女川原子力発電所2号炉
重大事故等対策の有効性評価並びに
可搬型重大事故等対処設備保管場所
及びアクセスルートについて
(軽油タンクHPCS系追加設置に伴う影響確認)

令和元年7月4日
東北電力株式会社

表1 燃料保有量の見直し結果

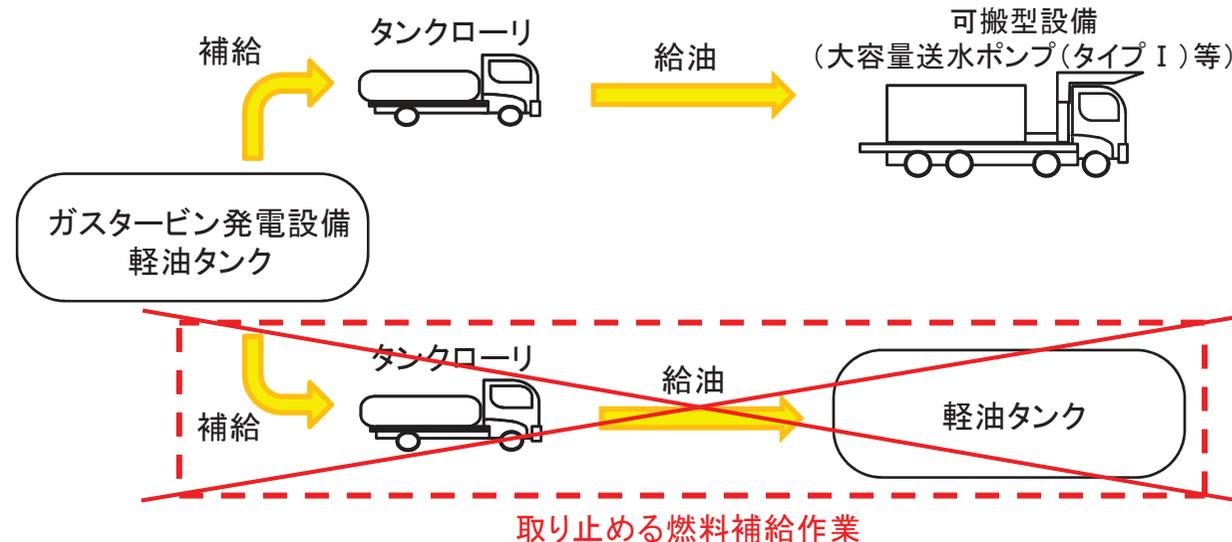
- ・軽油タンクHPCS系の追加設置に伴い燃料保有量の見直しを行った。見直した結果を表1に示す。

軽油タンク	燃料保有量	
	変更前	変更後
A系	約300kL	約300kL
B系	約300kL	約300kL
HPCS系	—	約155kL
GTG	約300kL	約300kL
合計	約900kL	約1,055kL

- ・燃料消費量が最大となる事故シーケンスグループ等は「高圧溶融物放出／格納容器雰囲気直接加熱」等であり、その消費量は約851kLである。
- ・2号炉の軽油タンク及びガスタービン発電設備軽油タンクで合計約1,055kLの軽油を保有していることから、7日間の重大事故等対策の継続が可能である。

図 保管場所及びアクセスルート

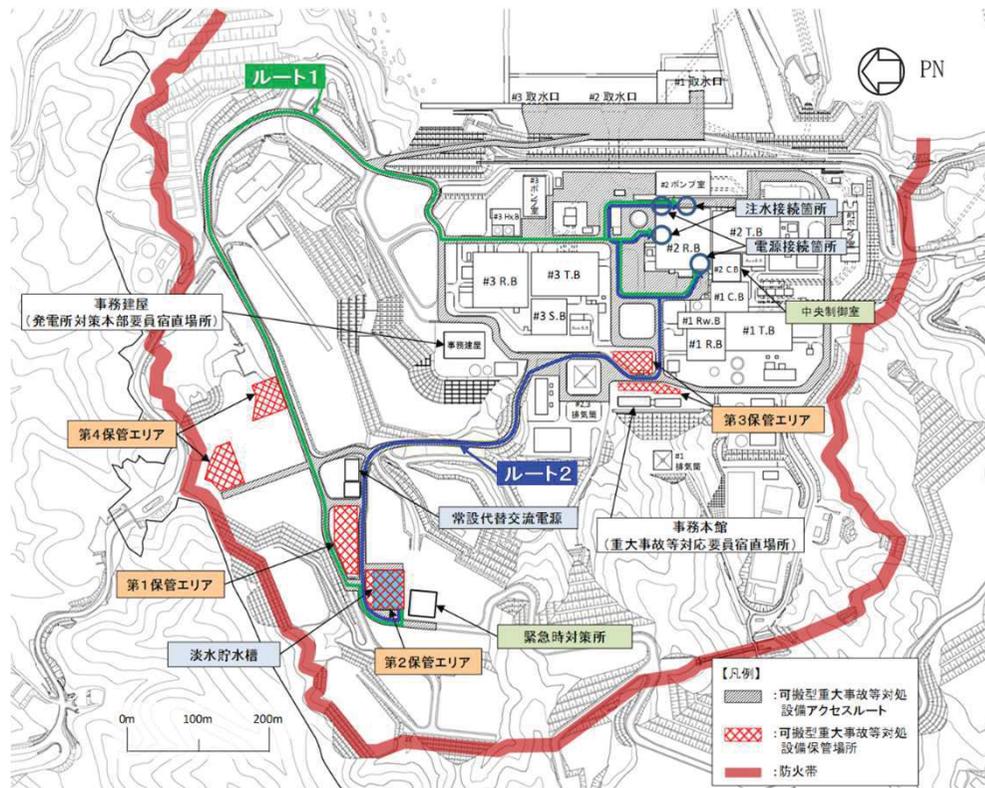
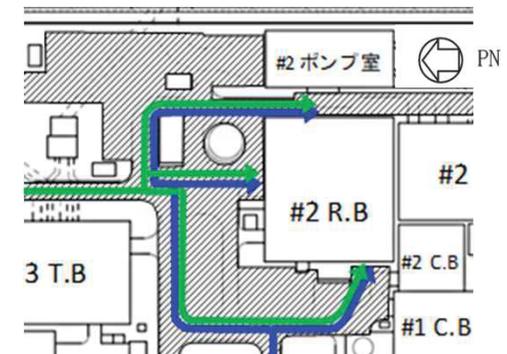
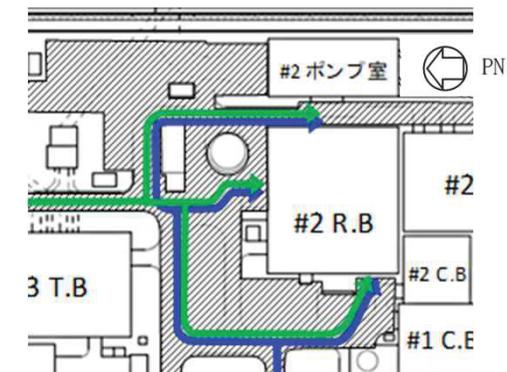
- ・軽油タンクHPCS系の追加設置に伴い、原子炉建屋北側のアクセスルートを見直した。見直しによりアクセスルートの幅員が減少するが、見直し後においても必要な幅員は確保できること、可搬型重大事故等対処設備が通行できない15cm以上の段差が新たに発生する箇所はないことから、可搬型重大事故等対処設備の通行性及び作業性並びにアクセスルート復旧時間への影響はない。
